Aufstellung des Bebauungsplanes Nr. 19 für das Gewerbegebiet "Rother Straße" in Herrieden

Einwand Frau Dorina Jechnerer

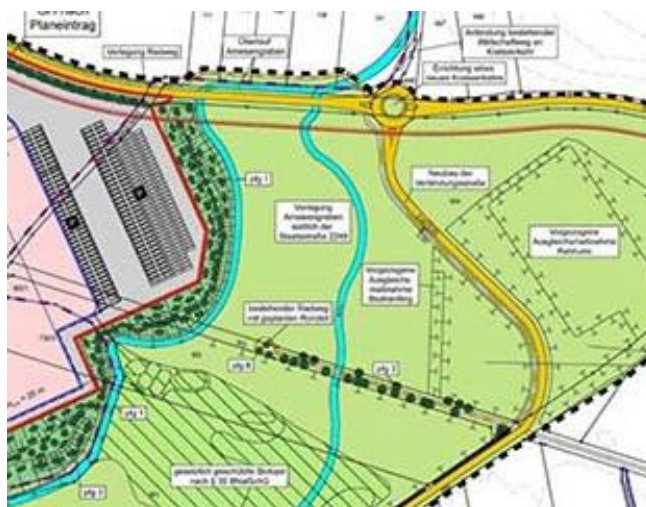
Das Argument, dass ein „Erleben der Landschaft“ weiterhin möglich werde, weil am künftigen Westende des Weges ein Rondell mit Sitzgruppe als Verweil- bzw. Rastmöglichkeit eingerichtet werden soll, kann nicht überzeugen. Wenn das „Erleben der Landschaft“ als Kriterium für den Verlauf des Radwegs von Bedeutung sein soll, muss der Radweg entlang des Bahndamms erhalten werden und bis zum Wall und dort entlang in Richtung Norden zur Staatsstraße geführt werden. Radfahrer, Fußgänger, Rollstuhlfahrer können durch diese Streckenführung die Landschaft „erfahren“, während sie den Weg zurücklegen, den sie zurücklegen müssen, um ihr Ziel zu erreichen. Ein künstlich eingerichtetes Rondell, das das Ende einer Sackgasse markiert, widerspricht dem eigentlichen Sinn eines Radwegs.

Im Bürgerworkshop, der von Bürgermeister Brandl ins Leben gerufen wurde, wurde folgende Variante für einen Radweg vorgeschlagen:

„Auf Vorschlag der Bürger wird eine weitere Variante 1.1 mit aufgenommen. Bei dieser Variante verläuft der Radweg nicht über den Erdwall, sondern so nah wie möglich am Fuß des Erdwalls zwischen Notüberlauf und Ameisengraben.“ (Protokoll zum Treffen vom 11.07.2018)

Nebstehend wird diese Variante skizziert:

Da es sich bei dem Radweg entlang des alten Bahndamms, der wie oben beschrieben, östlich des Walls nach Norden zur Staatsstraße führt (siehe: rot gestrichelte Linie), nicht um eine von Autos befahrene Straße handelt, würde sich einerseits die Sicherheit für Radfahrer, Fußgänger und Rollstuhlfahrer deutlich erhöhen, andererseits ist ein Weg, der nicht an der Straße verläuft, für Radfahrer, Fußgänger und Rollstuhlfahrer deutlich attraktiver.

Auch unter dem Aspekt des Naturschutzes ist der Verlauf des Radweges wie skizziert zu begrüßen, da viele Vogelarten des Offenlands Strukturen wie den Wall und auch Störungen durch Fußgänger und Radfahrer meiden. Außerdem würde die insgesamt gestörte Fläche minimiert, wenn man den Weg möglichst nah an den Wall setzt.

Dem Einwand wird durch die geänderte Radwegeführung und durch den Verzicht auf das Rondell Rechnung getragen.

Dem Einwand wird durch die geänderte Planung des Radwegs Rechnung getragen.

Durch den Verzicht auf die LkW-Zufahrt im östlichen Erweiterungsbereich ist es möglich den Radweg am südlichen Rand der Staatsstraße bis zum Ende des Werkgeländes zu führen. Von dort wird der Radweg entlang des Walles nach Süden bis zum bestehenden Radweg (ehemals Bahndamm) geführt.

Somit entfällt die Querungsproblematik. Dies entspricht dem Wunsch des Einwenders.
